**ROTAX****SERVICE INFORMATION**

1UL 89-D

Lüfterantrieb für Motortype 503

Einführung eines neuen Lüfterrades mit dazupassender Armierungsscheibe:

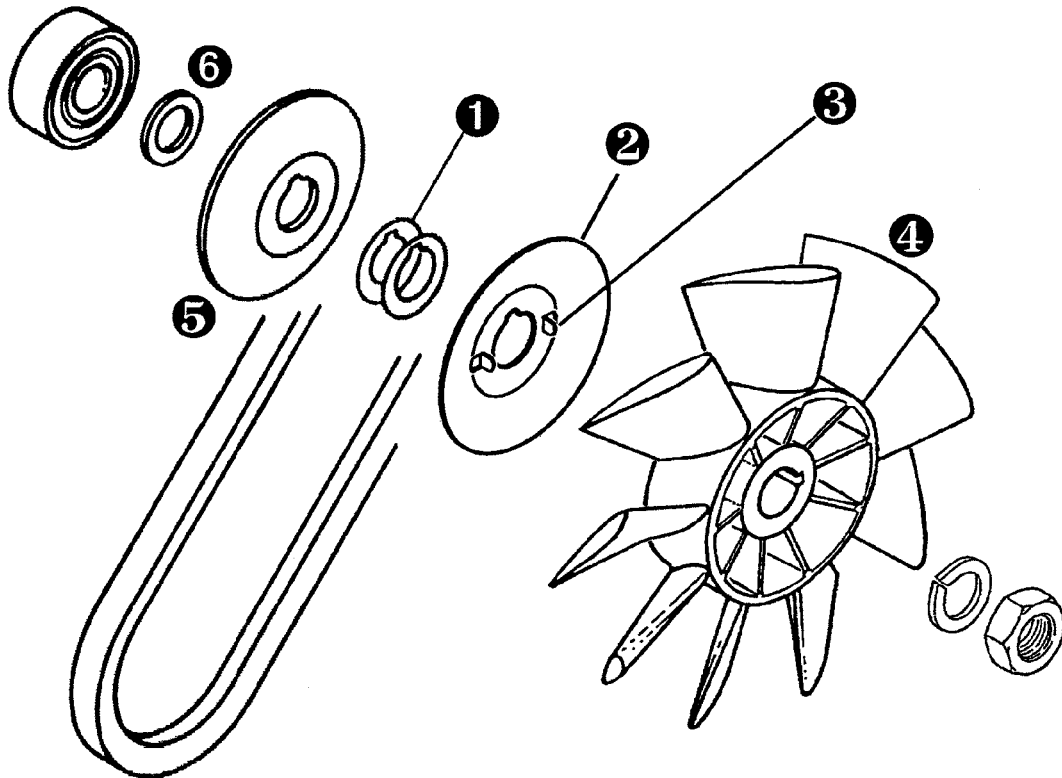
- 1) Um zu verhindern, daß die Ausgleichscheiben **1** für die Riemenspannung an der falschen Stelle (zwischen Armierungsscheibe und Lüfterrad) plaziert werden, wurde ab Mot. Nr. 3 787 952 ein neues Lüfterrad mit dazu passender Armierungsscheibe eingeführt.

- 2) Die neue Armierungsscheibe **2** weist zwei Positioniernasen **3** auf, welche in die beiden Bohrungen des neuen Lüfterrades **4** eingreifen. Diese beiden Nasen **3** verhindern, daß Ausgleichsscheiben **1** zwischen Lüfterrad und Armierungsscheibe gegeben werden.
- 3) Das neue Lüfterrad ist im Bedarfsfall als Ersatzteil direkt gegen das alte austauschbar.
- 4) Die neue Armierungsscheibe kann nur mit dem neuen Lüfterrad verbaut werden.
- 5) Die bisher verwendete Armierungsscheibe (ohne Nasen) kann für beide Lüfterrad-Ausführungen verwendet werden.
- 6) Die Ausgleichsscheiben **1**, welche zur entsprechenden Riemenspannung nötig sind, müssen zwischen Scheibenhälfte **5** und Armierungsscheibe **2** gegeben werden. Die überzähligen Ausgleichsscheiben kommen zwischen Scheibenhälfte **5** und Scheibenhülse **6**.
